Přehledový list připomínek v lokalitě 126 / Podbělohorská

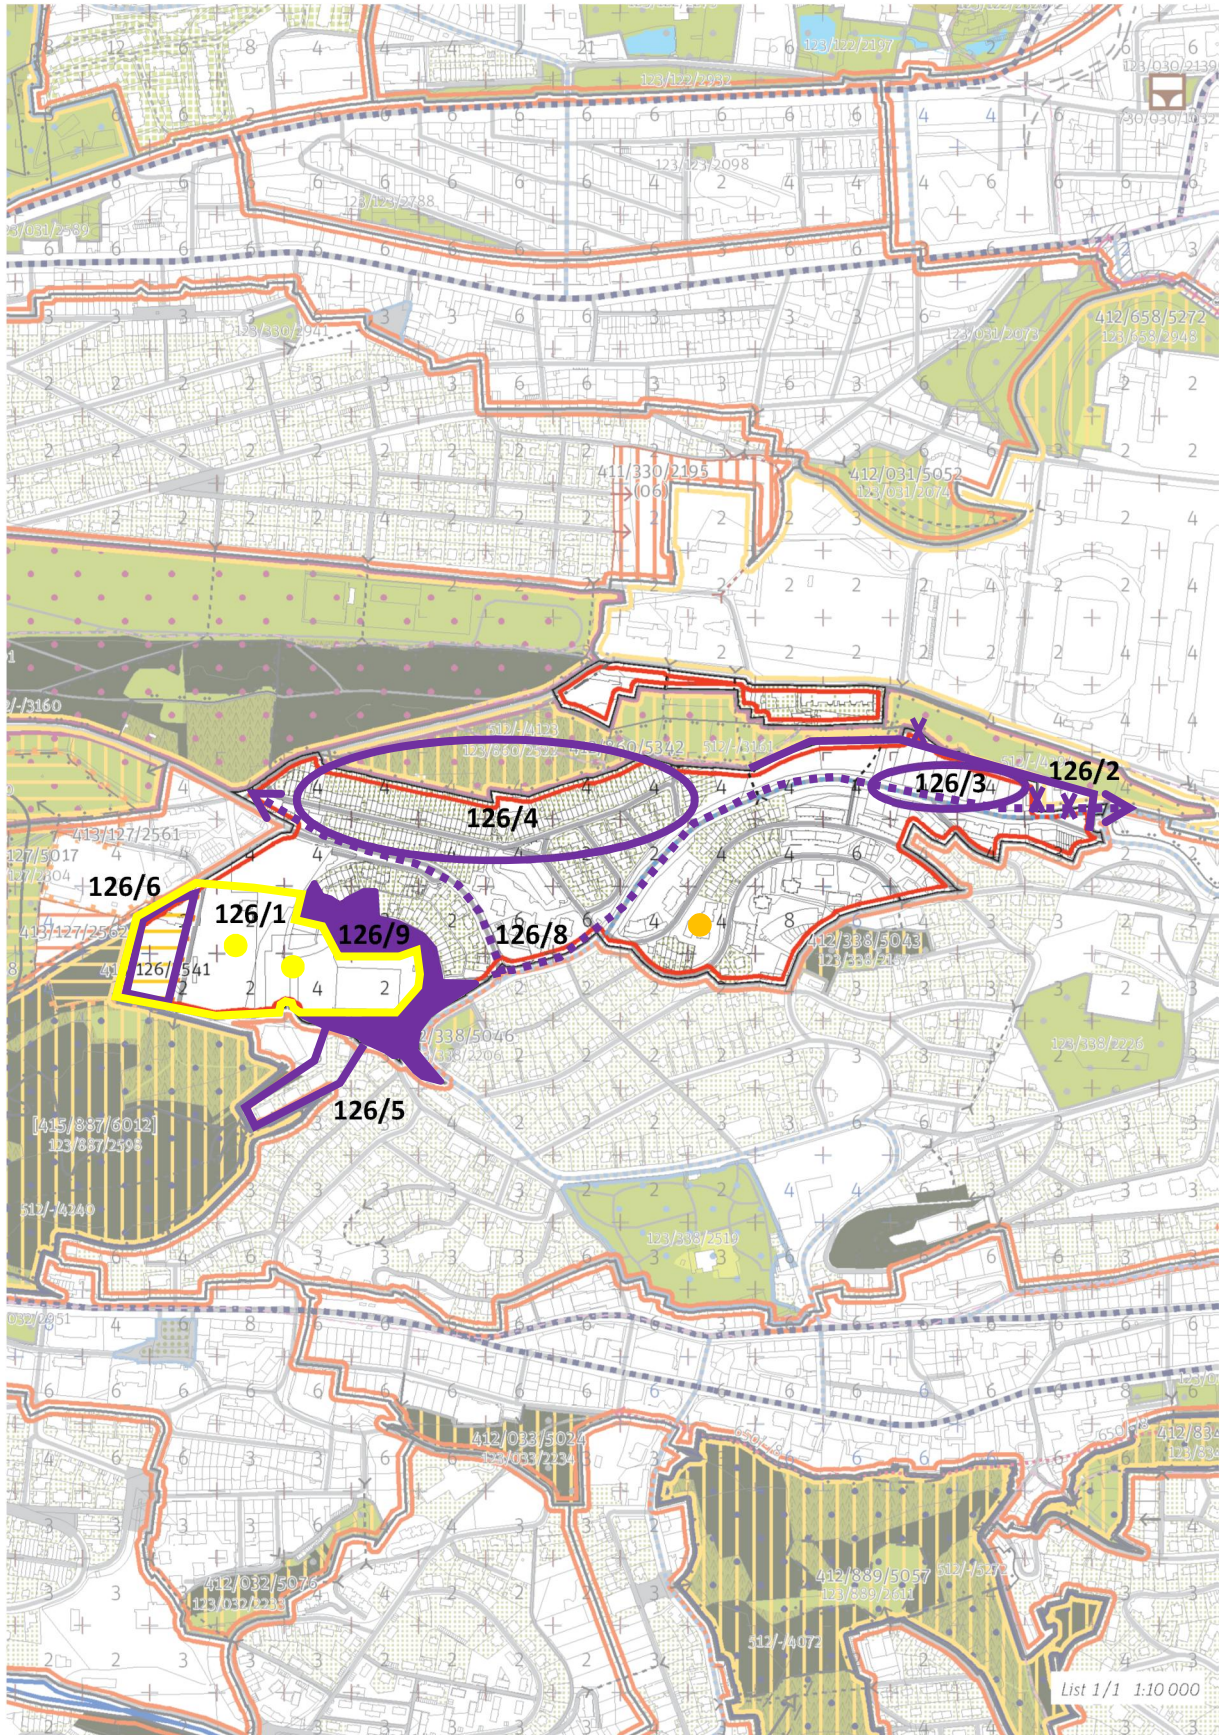
Doplnění veřejné vybavenosti (sportu) plochou v rozsahu dle stávajících sportovišť. Tato připomínka je zásadní.

Odůvodnění: K vymezeným plochám (florbal, rugby, tenis) doplnit i softbalové hřiště mezi ulicemi U Klikovky, Podbělohorská a Pod Císařkou, kde existuje a má jasně vymezený areál. Celkem zde jsou 4 sportovní areály a musí být stabilizovány v jejich současných hranicích a ploše odpovídající platnému územnímu plánu.

Upravit hranice území mezi plochami „126“ a „860“. Tato připomínka je zásadní.

Odůvodnění: Ve východní části území upravit hranici mezi lokalitami 126 a 860, tak aby byla možná zástavba jen podél ulice Podbělohorská v souladu se stanoviskem MČ Praha 5 k navržené změně ÚPn. Tím dojde k posílení funkčnosti biokoridoru 512/-/3161 RBK Řeporyje – Petřín (který nemá deklarovanou šířku 40m) a biocentra 512/-/4294 LBC Pod Strahovem (a zároveň ověřit požadavek na jeho plochu 3ha). Zastavitelná plocha v území 860 měla být přičleněna k „126- Podbělohorská“. Tato připomínka je podávána také v lokalitě č. 860/Spiritka.

Snížit podlažnost vyznačené lokality severně od Podbělohorské na 2 RNP. Tato připomínka je zásadní.

Odůvodnění: Jde o nově zastavovanou plochu zeleně výškově determinovanou jen jedním solitérním objektem, který této výškové hladině odpovídá. MP zde chybně uvádí 4 RNP. Jde o velmi svažitě území, takže i domy o 2 RNP musí být doplněné o vyrovnávací suterény, které využitelnost pozemků dostatečně zvyšují. Stanovením limitu 2 RNP se tak podaří lépe zachovat charakter lokality s převahou drobných solitérních objektů.

Snížit podlažnost vyznačené lokality u ul. Zdíkovské na 2 RNP. Tato připomínka je zásadní.

Odůvodnění: Podlažnost u Zdíkovské ulice by měla být upravena dle skutečnosti, nyní zde reálně převažují 2-3 podlažní RD, MP zde nepřesně uvádí 4 RNP, což neodpovídá deklarovanému mediánu výšek zástavby.

Upravit hranice území mezi plochami „126“ a „338“. Tato připomínka je zásadní.

Odůvodnění: Nevelká lokalita se čtyřmi bytovými domy v ulici „Pod Skalkou“ charakterem zástavby odpovídá heterogenní struktuře území lokality č. 126/Podbělohorská a koncepčně nepatří k „zahradnímu městu“ 338/Hřebenka, kam nyní spadá. Tato připomínka je podávána také v lokalitě č. 338/Hřebenka a v lokalitě č. 887/Přírodní památka Skalka.

Vyjmutí transformační plochy (413/126/2541). Tato připomínka je zásadní.

Odůvodnění: Jedná se o plochy již nyní sportu sloužící (viz bod 126/1) a jde o jejich ukotvení v územním plánu jako stabilizovaných, deklarovaný „rozvoj“ jen kopíruje existující strukturu a využívání v dané ploše. Navazující „rozvoj“ rekreačních ploch je navíc nevhodně situován i na lesní pozemky (které jsou součástí 887/Přírodní památka Skalka).

Nedostatečné vymezení občanské vybavenosti (OV) bodem - Tato připomínka je zásadní.

Zdůvodnění: Vymezení plochou jasněji vymezuje reálnou zastavitelnost území a lépe ochraňuje stávající využívaný areál mateřské školy Pod Hybšmankou. Označení stávající OV z koordinačního výkresu 03 je nutné propsat také do základního výkresu 02 a tedy i do KLZ.

Chybějící zakres cyklistické trasy na Ladronku a Strahov. Tato připomínka je zásadní.

Zdůvodnění: Jde o lokalitu s významným cykloprovozem vázaným na park Ladronka a dále pak o průjezdní trasu mezi Prahou 6 a Prahou 5. Podbělohorská je přirozeně jednou z nejvytíženějších komunikací zde a koncepční řešení cyklistiky (například nové trasování do lokality č. 861/Pod Ladronkou), či úpravy komunikací musí vycházet ze správného konceptu cyklistických tras, odpovídajících reálné situaci.

Území u VKP Společenstvo křídových pramenů Pod Císařkou rozšířené o stávající funkční plochy ZMK převést na nestavební blok – na městskou parkovou plochu zahradní či lesní. Tato připomínka je zásadní.

Odůvodnění: V současnosti se zde nachází funkční plocha ZMK, na kterou navazuje významný krajinný prvek Společenstva křídových pramenů Pod Císařkou (dále VKP). V nové úpravě není již plocha zeleně v místě umístěna. Tím se významně snižuje ochrana VKP. Vzhledem k tomu, že se jedná o oblast s výskytem pramenů, **jakákoliv stavební činnost v blízkosti této plochy může nevratně způsobit její zánik.**

Vypustit z výkresu 02 rastr Výškové regulace, ponechat jako informativní ukazatel ve Schéma 03. Tato připomínka je zásadní.

Odůvodnění: Výšková regulace je nepřesná a neumožnila by na mnoha místech ani realizaci již existujících objektů. Výšková regulace pomocí čtverců 100 x 100 m je v území stabilizované lokality s jasnými objemy budov nadbytečná a nepřesná - zavádějící. Výšky hrubého rastru mnohde neodpovídají skutečné hladině. Pravidla pro dostavbu proluk či přestavbu stávajících objektů dostatečně jasně definují výšky existujících objektů a index využití lokality. V transformačních a rozvojových plochách je naopak žádoucí zpřesnit výškovou regulaci a umožnit definování budoucí využitelnosti území (jako obdobu dříve/nyní užívaného KPP).

Zohlednit probíhající podnět na změnu ÚPn v území: P84/2017. Tato připomínka je zásadní.

Odůvodnění: Jedná se o podnět na změnu ÚPn probíhající a pořizovaný se souhlasem MČ Praha 5.
